sull'Istanza di procedura di Valutazione di Impatto Ambientale "Impianto pilota geotermico Castel Giorgio (Tr)" - - Codice progetto P13_ITW-049, Presentato dalla Società ITW & LKW Geotermia Italia spa.

sull'Istanza di procedura di Valutazione di Impatto Ambientale "*Impianto pilota geotermico Castel Giorgio (Tr)*" – - Codice progetto P13_ITW-049, Presentato dalla Società ITW & LKW Geotermia Italia spa.

Osservazioni in merito all'impianto geotermico denominato "Castel Giorgio"

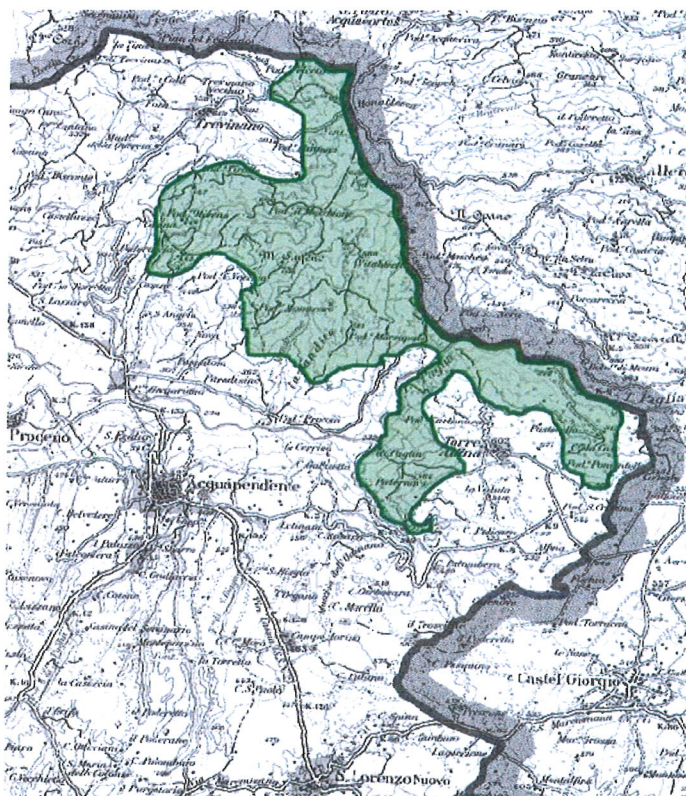
L'intervento (il pozzo di estrazione CG2) è ai margini della riserva stessa.

Non a caso, a quanto risulta, in sede di VIA nazionale il Ministero dell’Ambiente ha assunto come livello cautelativo, anche in ottemperanza al noto principio di precauzione, la distanza di 5 km dall’opera. Nella fattispecie in esame, la questione è peraltro ben più complessa; il deposito sotterraneo potrebbe estendersi addirittura all’interno della zona tutelata, anche se i pozzi sono esterni.

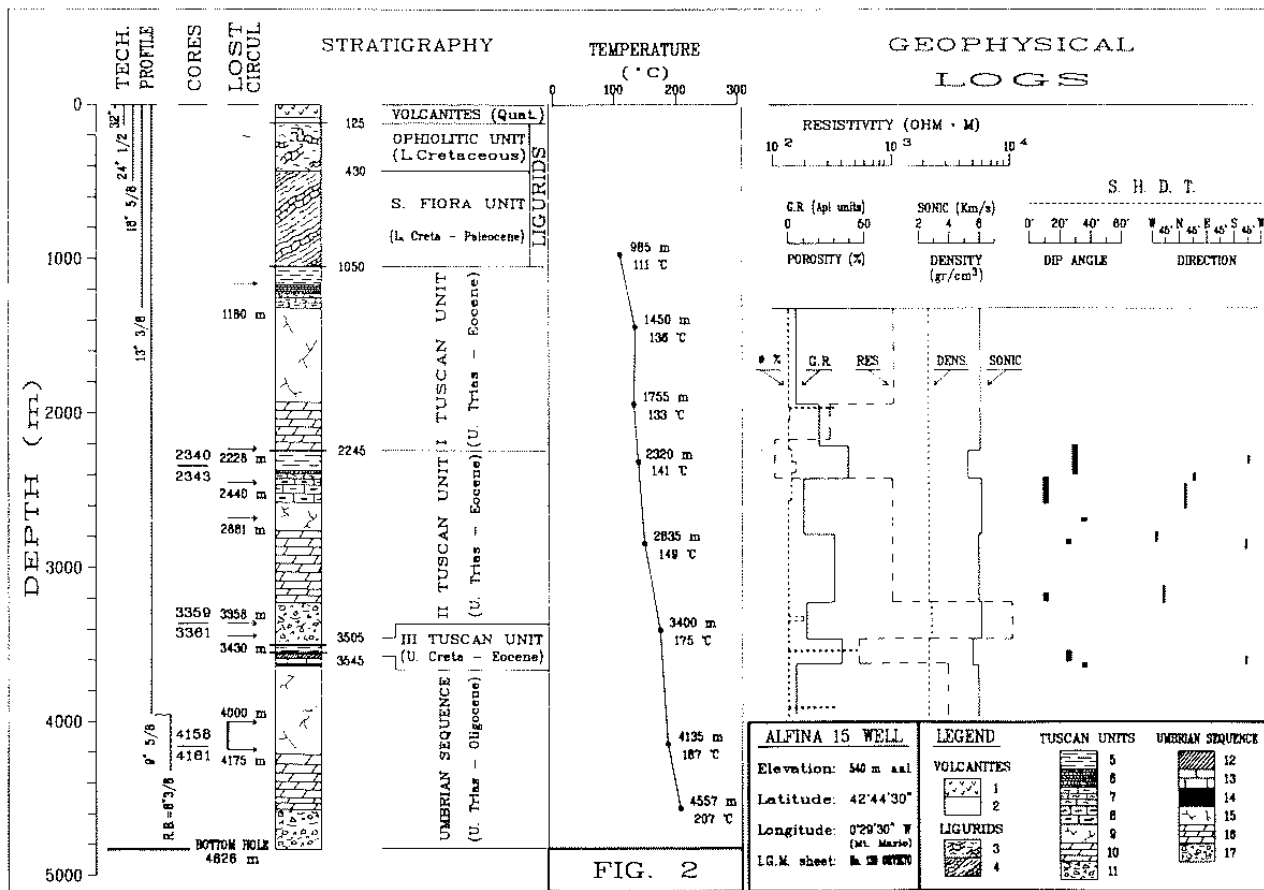
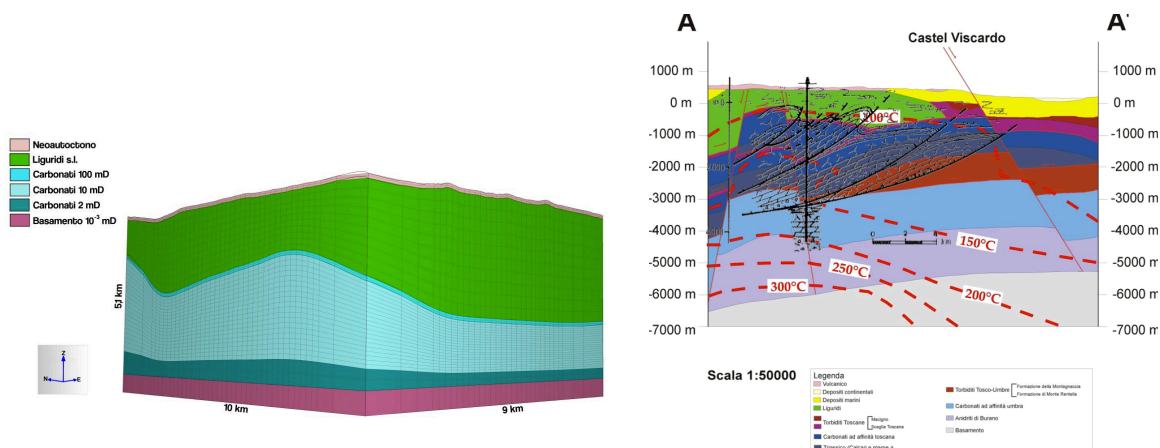
Inoltre, il modello geotermico assunto, seppur molto avanzato, assume stratificazioni ed assetti strutturali isotropi ed omogenei che la stessa Regione Umbria, nel rapporto 2013 sulle risorse getermiche, assume decisamente più complesso. Analoga complessità si rinviene dall'analisi del pozzo A15 discusso in Buonasorte et al. (1991) di cui alla figura di seguito riportata. V. figura successiva allegata si riporta invece il modello geotermico di riferimento e la ricostruzione effettuata da Regione Umbria con sovrapposto il pozzo A15 (in nero).
